関原発第558号
2022年2月28日

美浜発電所原子炉施設保安規定変更認可申請書

美浜発電所原子炉施設保安規定変更前後比較表

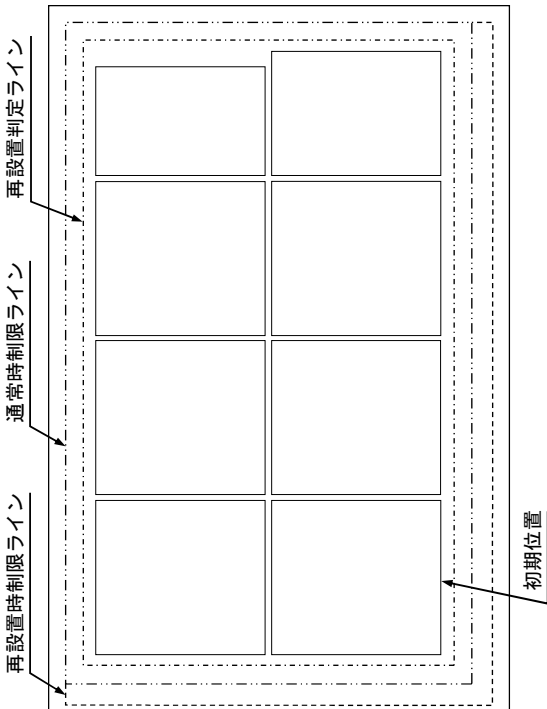
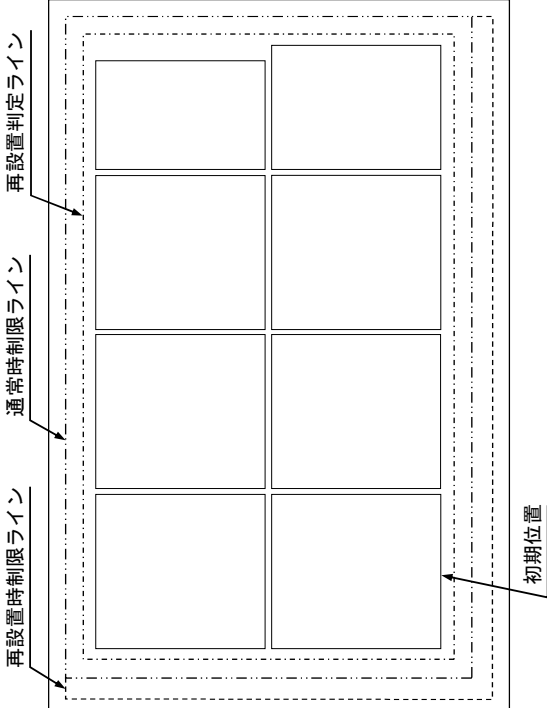
変更前	変更後	理由
<p>(予防保全を目的とした点検・保修を実施する場合)</p> <p>第 89 条 各課(室)長(品質保証室長、品質保証室課長、安全・防災室長、安全・防災室課長、所長室長、所長室課長(総務)、技術課長、保全計画課長、電気工事グループ課長、機械工事グループ課長および土木建築工事グループ課長(以下、「品質保証室長等」という。本条において同じ。))を除く。は、予防保全を目的とした点検・保修を実施するため、計画的に運転上の制限外に移行する場合は、当該運転上の制限を満足しない^{※1}と判断した場合に要求される措置^{※2}を要求されるものとする。</p> <p>2. 各課(室)長(品質保証室長等を除く。)は、予防保全を目的とした点検・保修を実施するため、計画的に運転上の制限外に移行する場合であって、当該運転上の制限を満足していないと判断した場合に要求される措置^{※1}を超えて実施する場合は、あらかじめ必要な安全措置^{※1}を定め、原子炉主任技術者の確認を得て実施する^{※2}。</p> <p>3. 各課(室)長(品質保証室長等を除く。)は、表 89-1 で定める設備について、保全計画に基づき定期的に行う点検・保修を実施する場合は、同表に定める点検時の措置^{※1}を実施する。</p> <p>4. 第 1 項、第 2 項および第 3 項の実施については、第 88 条第 1 項の運転上の制限を満足しない場合とはみなさない。</p> <p>5. 各課(室)長(品質保証室長等を除く。)は、第 1 項、第 2 項または第 3 項に基づく点検・保修を行う場合、関係課(室)長と協議し実施する。</p> <p>6. 第 1 項、第 2 項および第 3 項の実施に当たっては、運転上の制限外へ移行した時点を点検・保修に対する完了時間の起点とする。</p> <p>7. 第 1 項を実施する場合、各課(室)長(品質保証室長等を除く。)は、運転上の制限外に移行する前に、運転上の制限外に移行した段階で要求される措置^{※2}を順次実施し、その全てが終了した時点から 24 時間以内に運転上の制限外に移行する。なお、移行前に実施した措置については、移行時点で完了したものとみなす。</p> <p>8. 第 1 項、第 2 項または第 3 項に基づき運転上の制限外に移行する場合は、第 88 条第 3 項、第 7 項、第 8 項、第 9 項および第 10 項に準拠する。なお、第 3 項に基づき運転上の制限外に移行する場合は、「要求される措置」を「点検時の措置」に読み替えるものとする。</p> <p>9. 各課(室)長(品質保証室長等を除く。)は、第 1 項または第 3 項の場合において要求される措置または点検時の措置を完了時間内に実施できなかった場合は第 2 項の場合において安全措置を実施できなかった場合は、当該運転上の制限を満足しない^{※1}と判断する。</p> <p>10. 各課(室)長(品質保証室長等を除く。)は、運転上の制限外へ移行した場合および運転上の制限外から復帰している^{※1}と判断した場合は当直課長に通知する。</p> <p>11. 各課(室)長(品質保証室長等を除く。)は、第 2 項に基づき点検・保修および第 3 項において、完了時間を超えて点検・保修を実施後、運転上の制限外から復帰している^{※1}と判断した場合は、原子炉主任技術者に報告する。</p>	<p>(予防保全を目的とした点検・保修を実施する場合)</p> <p>第 89 条 各課(室)長(品質保証室長、品質保証室課長、安全・防災室長、安全・防災室課長、所長室長、所長室課長(総務)、技術課長、保全計画課長、電気工事グループ課長および機械工事グループ課長(以下、「品質保証室長等」という。本条において同じ。))を除く。は、予防保全を目的とした点検・保修を実施するため、計画的に運転上の制限外に移行する場合は、当該運転上の制限を満足しない^{※2}と判断した場合に要求される措置^{※1}を要求されるものとする。</p> <p>2. 各課(室)長(品質保証室長等を除く。)は、予防保全を目的とした点検・保修を実施するため、計画的に運転上の制限外に移行する場合であって、当該運転上の制限を満足していないと判断した場合に要求される措置^{※1}を超えて実施する場合は、あらかじめ必要な安全措置^{※1}を定め、原子炉主任技術者の確認を得て実施する^{※2}。</p> <p>3. 各課(室)長(品質保証室長等を除く。)は、表 89-1 で定める設備について、保全計画に基づき定期的に行う点検・保修を実施する場合は、同表に定める点検時の措置^{※1}を実施する。</p> <p>4. 第 1 項、第 2 項および第 3 項の実施については、第 88 条第 1 項の運転上の制限を満足しない場合とはみなさない。</p> <p>5. 各課(室)長(品質保証室長等を除く。)は、第 1 項、第 2 項または第 3 項に基づく点検・保修を行う場合、関係課(室)長と協議し実施する。</p> <p>6. 第 1 項、第 2 項および第 3 項の実施に当たっては、運転上の制限外へ移行した時点を点検・保修に対する完了時間の起点とする。</p> <p>7. 第 1 項を実施する場合、各課(室)長(品質保証室長等を除く。)は、運転上の制限外に移行する前に、運転上の制限外に移行した段階で要求される措置^{※2}を順次実施し、その全てが終了した時点から 24 時間以内に運転上の制限外に移行する。なお、移行前に実施した措置については、移行時点で完了したものとみなす。</p> <p>8. 第 1 項、第 2 項または第 3 項に基づき運転上の制限外に移行する場合は、第 88 条第 3 項、第 7 項、第 8 項、第 9 項および第 10 項に準拠する。なお、第 3 項に基づき運転上の制限外に移行する場合は、「要求される措置」を「点検時の措置」に読み替えるものとする。</p> <p>9. 各課(室)長(品質保証室長等を除く。)は、第 1 項または第 3 項の場合において要求される措置または点検時の措置を完了時間内に実施できなかった場合は第 2 項の場合において安全措置を実施できなかった場合は、当該運転上の制限を満足しない^{※1}と判断する。</p> <p>10. 各課(室)長(品質保証室長等を除く。)は、運転上の制限外へ移行した場合および運転上の制限外から復帰している^{※1}と判断した場合は当直課長に通知する。</p> <p>11. 各課(室)長(品質保証室長等を除く。)は、第 2 項に基づき点検・保修および第 3 項において、完了時間を超えて点検・保修を実施後、運転上の制限外から復帰している^{※1}と判断した場合は、原子炉主任技術者に報告する。</p>	<p>組織改正に伴う変更(土木建築工事グループの廃止)</p>
